リコール届出一覧表

リコール届出日:令和08年02月27日

| リコール届出番号 | 外-4158 | リコール開始日 | 令和08年02月27日 |
| 不具合の部位(部品名) | 制動装置(ブレーキペダル) | | |

改善箇所説明図

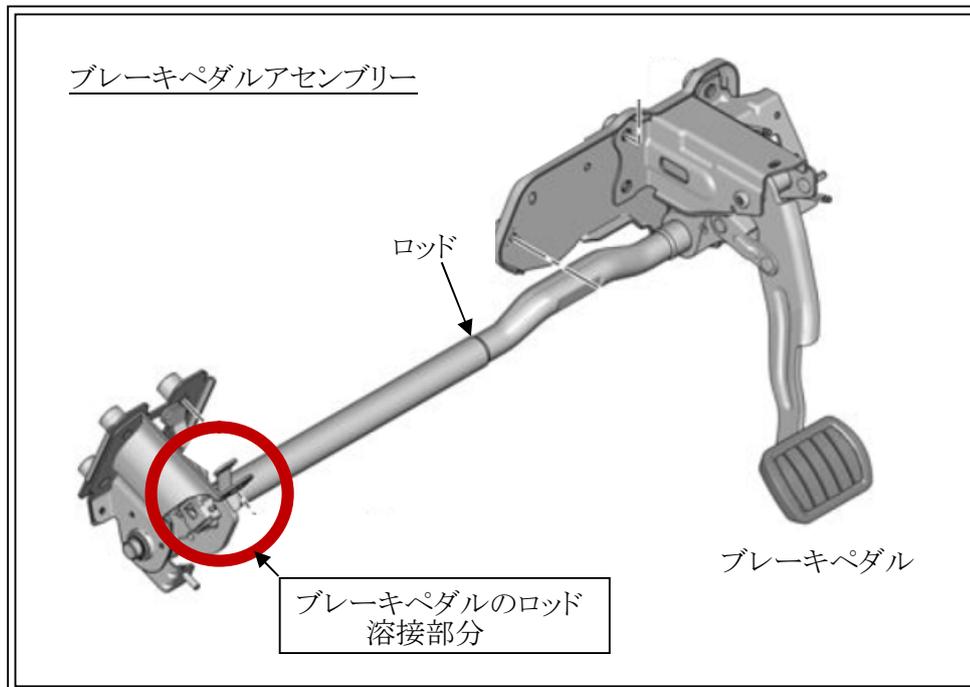
基準不適合部位

ブレーキペダルアセンブリーにおいて、溶接工程が不適切なため、ブレーキ装置に繋がるロッドの溶接が不十分なものがある。そのため、そのまま使用を続けると、ブレーキペダルアセンブリーのロッドの溶接が剥がれ、最悪の場合、ブレーキペダルを踏んでもブレーキが効かなくなるおそれがある。

対策部位

全車両、ブレーキペダルアセンブリーを、良品に交換する。

識別：車台番号の左から2桁目の上部に黄色のペイントを塗る。
